Bezirksregierung Köln
Dezernat 32
Regionalrat Köln
Zeughausstraße 2–10
50667 Köln

Stellungnahme zum Planentwurf des Teilplans Nichtenergetische Rohstoffe

BM-KER-042:

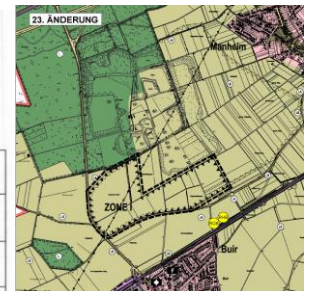
Eine Entwicklung / Ausweitung und eine damit verbundene Annäherung an den Ort sollte auf jeden Fall, unter Berücksichtigung der neuen Begebenheiten im Tagebauvorfeld, vermieden werden. Die Flächen, die sich auf den Ort zu bewegen, sollten auch im neuen Regionalplan nicht mehr berücksichtigt werden. Zone I Abbildung rechts bzw. die Fläche in der roten Markierung ist zu streichen.

Änderung der Karte:

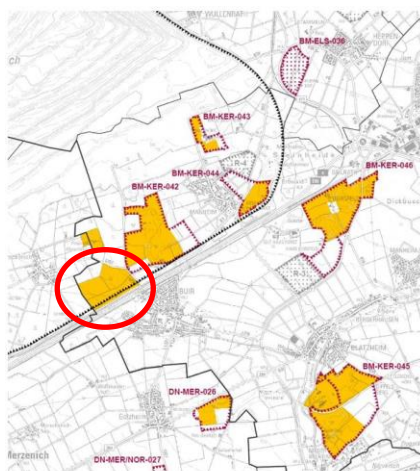
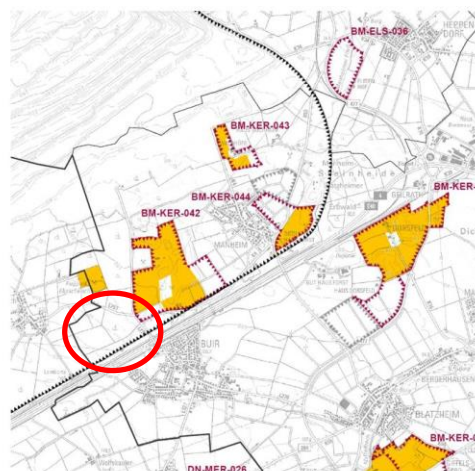
Leider wurde zwischen Januar und März die Karte geändert. Seit März taucht eine alte bereits vor langer Zeit diskutierte und abgelehnte Fläche wieder auf. Diese Fläche muss wieder aus allen weiteren Planungen entfernt werden. Leider lässt sich die Änderung der Karte nicht nachvollziehen. Auch war der Presse bereits zu entnehmen, dass die Bezirksregierung selber überrascht war, diese Fläche in der aktuellen Karte zu sehen. Somit gehe ich davon aus, dass eine erneute Anpassung kein Problem darstellt und es sich um ein Versehen handelt.
